Nota zienswijzen

Ontwerp bestemmingsplan

KRW Modderbeek

September 2015

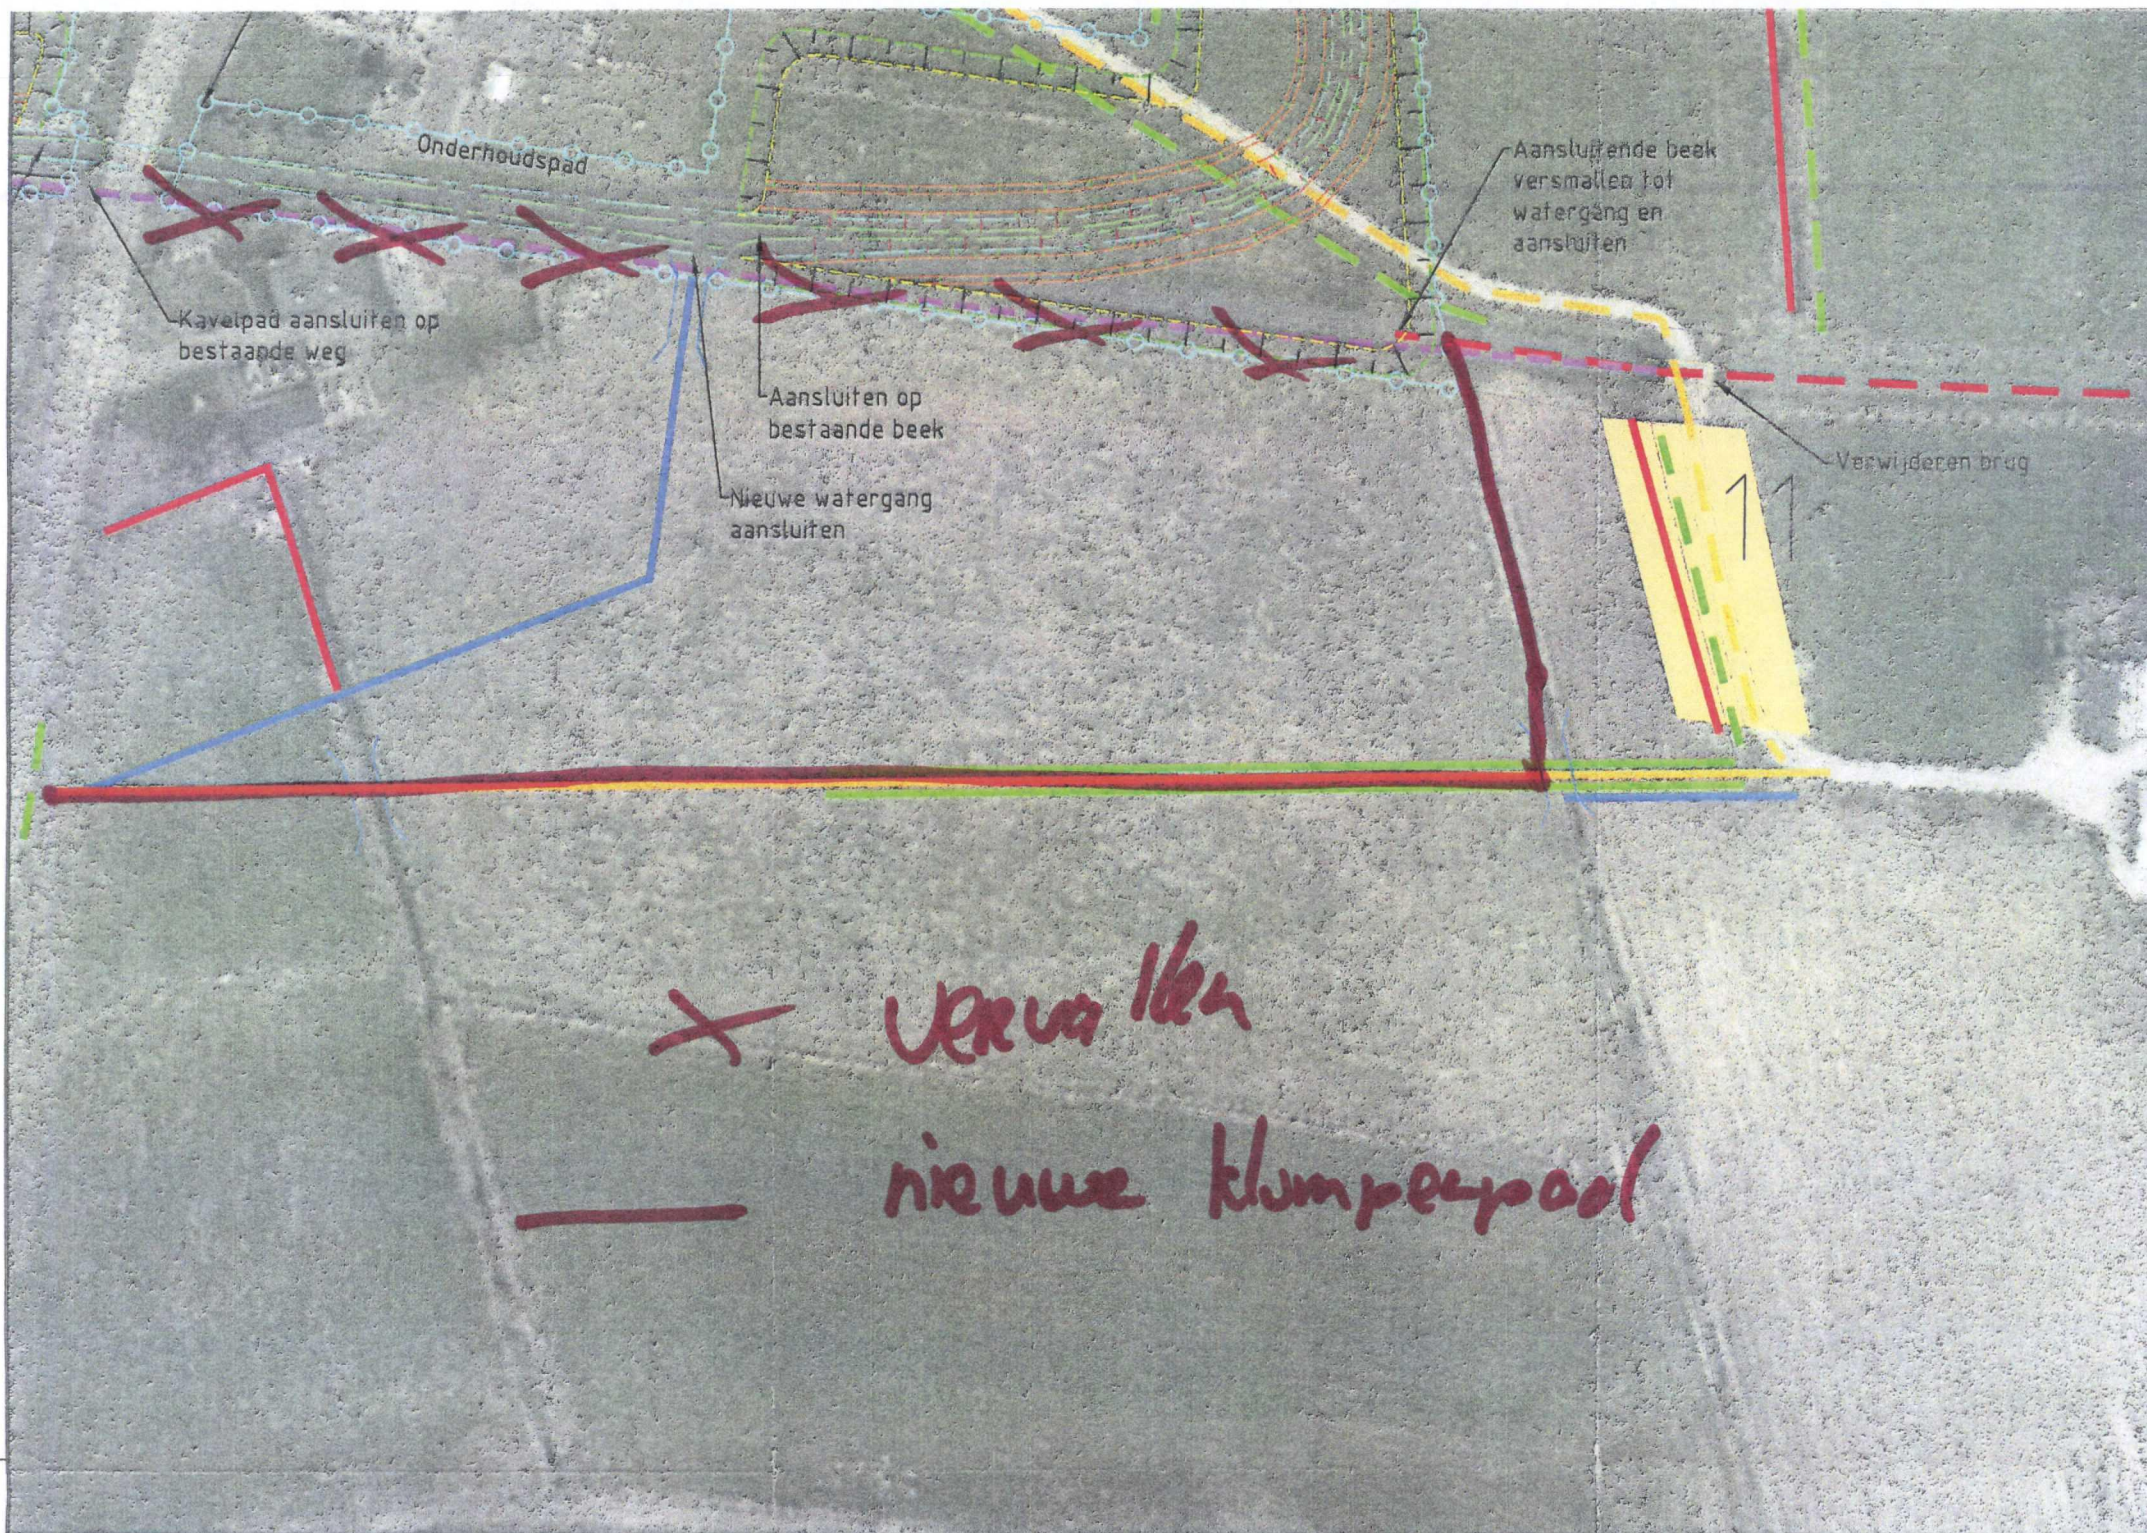
De zienswijze is gericht tegen de omgevingsvergunning en dan met name tegen het ingetekende klompenpad op situatietekening 2. In de overleggen met de gebiedscoördinator is afgesproken dat het klompenpad tussen de woningen Kon. Julianaweg 39 en 41 verplaatst zou worden naar de nieuwe inrit van de heer Boersen (Kon. Julianaweg 37) en van zijn grond terugbuigen naar de oude beek. E.e.a. conform bijgaande tekening.

Hierbij verzoekt u de raad het klompenpad op de situatietekening aan te laten passen conform de gemaakte afspraken.

Het waterschap Vallei en Veluwe heeft aangegeven dat het klompenpad op situatietekening 2 inderdaad onjuist is ingetekend.

De tekening t.b.v. de omgevingsvergunning wordt aangepast conform de afspraken.

afbeelding 1, weergave ruimtelijkeplannen.nl

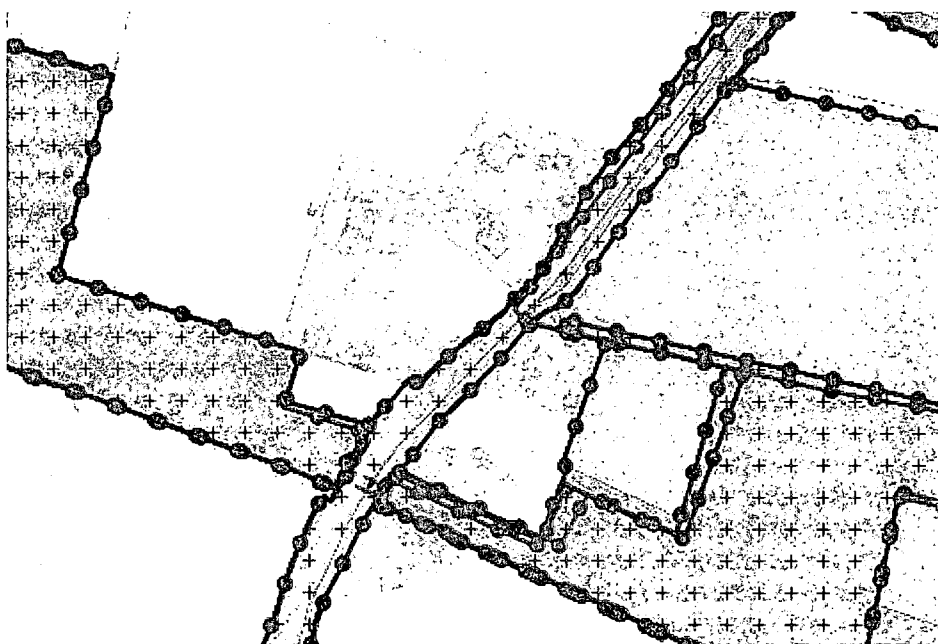
Hierbij maak ik mijn zienswijze kenbaar met betrekking tot het ontwerp-bestemmingsplan KRW Modderbeek (NL.IMRO.0327.152-0302). Grenzend aan het plangebied van bovengenoemd bestemmingsplan is het bestemmingsplan Julianaweg 30, Achterveld in voorbereiding. Bij het vergelijken van de planverbeelding van het ontwerp-bestemmingsplan KRW Modderbeek, zoals geplaatst op de gemeentelijke website van de gemeente Leusden met de planverbeelding, zoals geplaatst op de website Ruimtelijkeplannen.nl constateer ik dat deze niet overeenkomen. Volgens de planverbeelding, zoals foutief weergegeven op Ruimtelijkeplannen.nl (zie afbeelding 1) zou een deel van het perceel van de initiatiefnemer de bestemming Natuur verkrijgen.

Gebleken is dat op ruimtelijke plannen een verkeerde plankaart is geplaatst. De planverbeelding op onze eigen website is de juiste versie.

Bij de vaststelling van het bestemmingsplan wordt de juiste planverbeelding opgenomen.

afbeelding 2, weergave gemeente

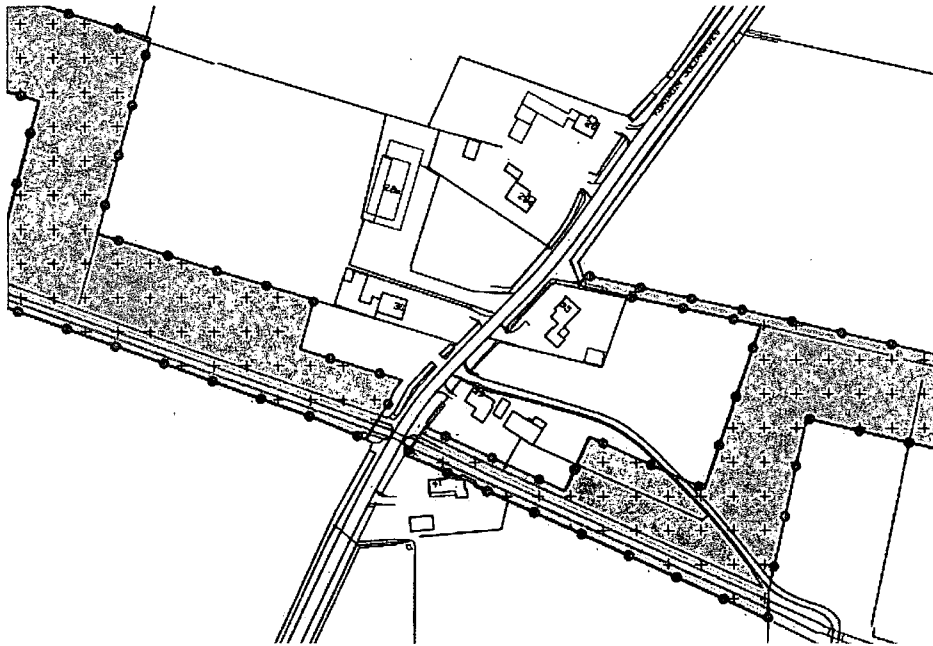
De weergave op de website van de gemeente, gebaseerd op overleg en afspraken in het verleden met [redacted] initiatiefnemer van het bestemmingsplan Julianaweg 30, is correct. (zie afbeelding 2).

Omdat echter de op ruimtelijkeplannen.nl gepubliceerde weergave van een bestemmingsplan de enige rechtsgeldige versie is (maar in dit geval onjuist) dient deze in overeenstemming te worden gebracht met de versie zoals weergegeven op de gemeentelijke website.

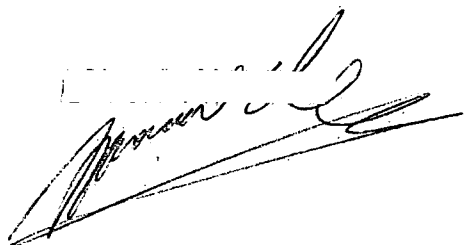
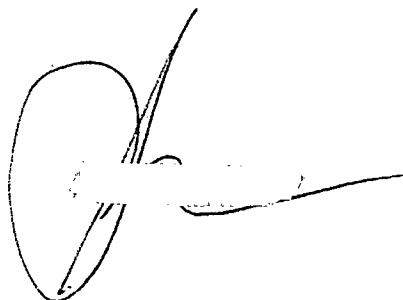
- Vanaf de oostgrens van de nieuwe steilrand (wandelpad 'Over de Akker', zie bijlage II) loopt 50 meter sloot;
- Dan is er 103 meter geen sloot;
- Daarna weer een sloot van 37 meter lang;
- En tot de westgrens over 52 meter geen sloot.

In de sloten die er nu liggen staat nauwelijks water, terwijl er de afgelopen dagen extreem veel regen is gevallen.

Wij denken dat de geplande sloot van vier meter breed langs de steilrand nooit een 'natte voet' zal worden, omdat er nu al niet voldoende water staat in de sloot die er nu ligt. Bovendien worden er volgens het plan naast de zes bestaande sloten nog twee nieuwe sloten aangelegd vanaf het knooperf richting de Modderbeek. Een droge sloot is ook niet functioneel als veekering.

Het herstel van de steilrand, wandelpaden, sloten en greppels zijn allemaal eisen uit het Publiek Programma van Eisen (PPE) met betrekking tot het knooperf Achterveld. Ze zijn niet in overleg met de kopersgroep opgesteld, maar dienen als tegenprestatie voor het woonvolume dat op het erf gerealiseerd mag worden. Uit praktische overwegingen is het waterschap gevraagd het grondwerk mee te nemen in de werkzaamheden voor de Modderbeek (dan zijn er al graafmachines bezig, etc.). Voor de toekomstige bewoners is dit een grote dienst.

- Het herstellen van de steilrand;
- Het accentueren en eventueel verbreden van de al aanwezige greppel parallel aan de steilrand.

Herstel steilrand met natte voet
principeprofiel

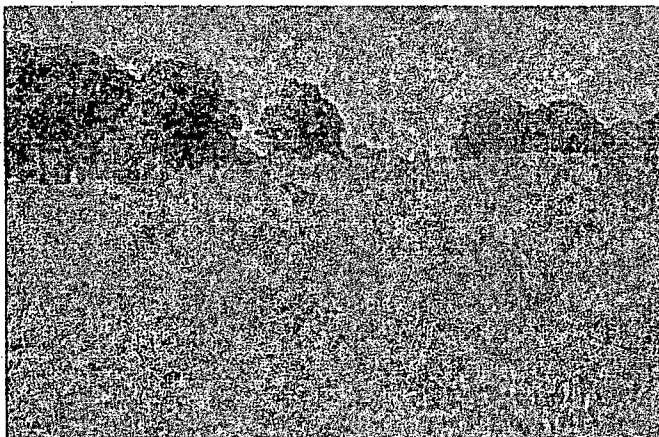
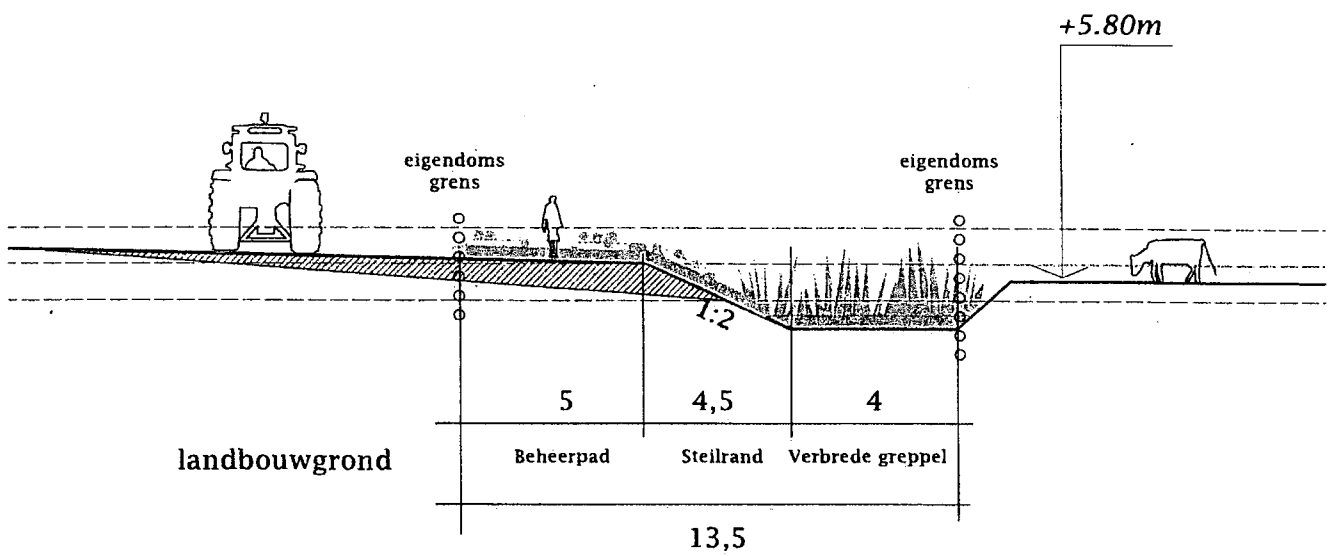
Wij onderschrijven dat de steilrand inzichtelijk in het landschap moet zijn, maar zijn van mening dat dit op een andere wijze inzichtelijk moet worden gemaakt dan met een (droge) sloot. Historisch gezien heeft er nooit een sloot gelegen.

Bovendien vermoeden wij dat het talud meer dan drie meter diep zal moeten zijn om het verschil te overbruggen, waardoor het aan te leggen klompenpad niet voor iedereen toegankelijk zal zijn.
